VYSVĚTLENÍ ZADÁVACÍ DOKUMENTACE Č. VII

Název veřejné zakázky:	Cukrovar - nové centrum Šlapanic
Evidenční číslo ve VVZ:	Z2021-021137
Druh veřejné zakázky:	Služby
Režim a druh veřejné zakázky:	Soutěž o návrh
Název zadavatele:	Město Šlapanice
Sídlo zadavatele:	Masarykovo náměstí 100/7, 664 51 Šlapanice
IČO zadavatele:	00282651
Právní forma zadavatele:	801 – Obec
Zastoupení zadavatele:	Mgr. Michaela Trněná, starostka města
Adresa profilu zadavatele:	https://zakazky.slapanice.cz

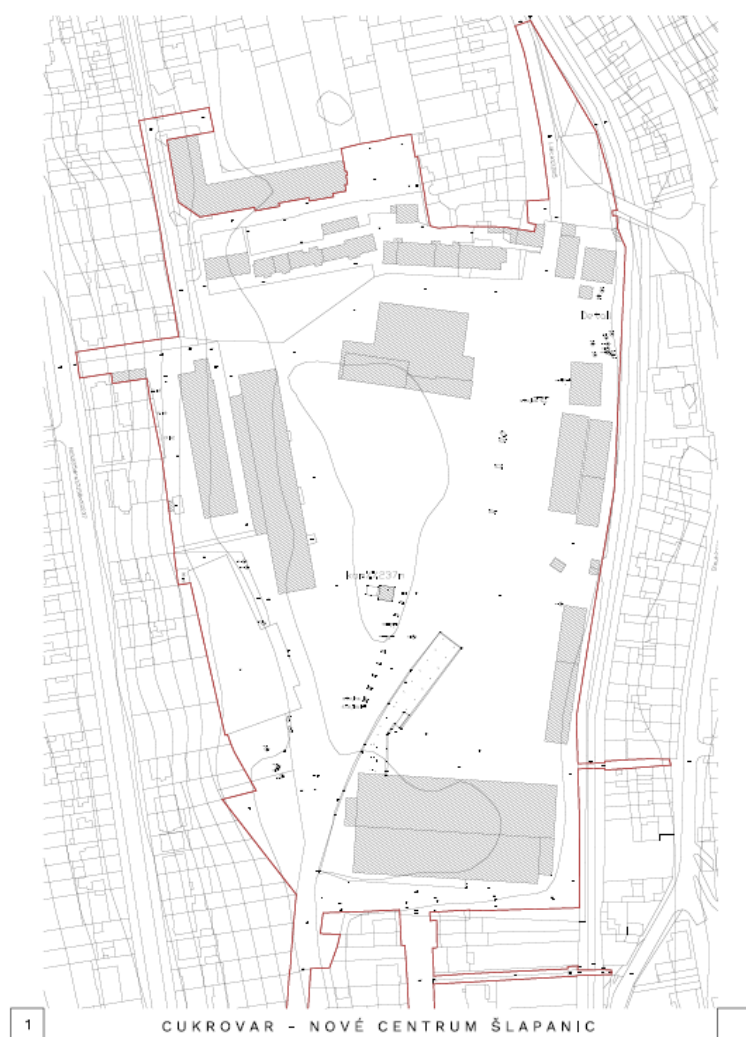
Máme dotaz na formát odevzdání _ situační výkres 1:500

v tomto měřítku se celé řešené území nevtěsná na formát B1.

jak má tedy formát vypadat či měřítko?

navrhujeme formát i měřítko ponechat viz. Příloha.

Ano, vhodné je vypustit jižní část území.
